Séance du 21 janvier 2026 / Zitting van 21 januari 2026  
ORDRE DU JOUR/DAGORDE

**Objet : Projet de modification du Plan Particulier d'Affectation du Sol (PPAS) 15 bis**

**Objet : démolir une maison unifamiliale et un garage en fond de parcelle, construire un immeuble de rapport comprenant 1 commerce et 9 unités de logements, ainsi que 11 emplacements de stationnement (voitures) et 20 vélos - projet modifié en application de l'article 126/1 du CoBAT**

#### **Arbres à haute-tige :**

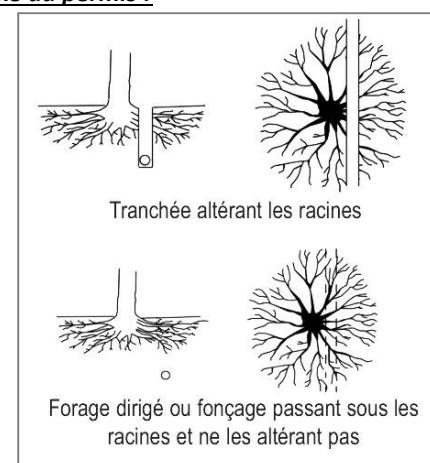
- Le projet ne prévoit pas d'abattage d'arbres.
- Le projet prévoit la création de murs de soutènement en gabion et le remblai de terres au-dessus des racines existantes dans l'optique de limiter l'érosion du sol au pied du chêne implanté en fond de parcelle et de favoriser sa conservation.

- Le sujet n'a fait l'objet d'aucune étude phytosanitaire, les aménagements proposés ne reposant sur aucune donnée quantifiable.
- Cette intervention au pied de l'arbre ne peut en aucun cas être bénéfique, la modification du niveau du sol sous la couronne au-delà de 5 à 10 cm d'épaisseur ne pouvant qu'entraîner des dommages aux racines (compression et asphyxie en cas de remblai, dégâts physiques en cas de déblai).
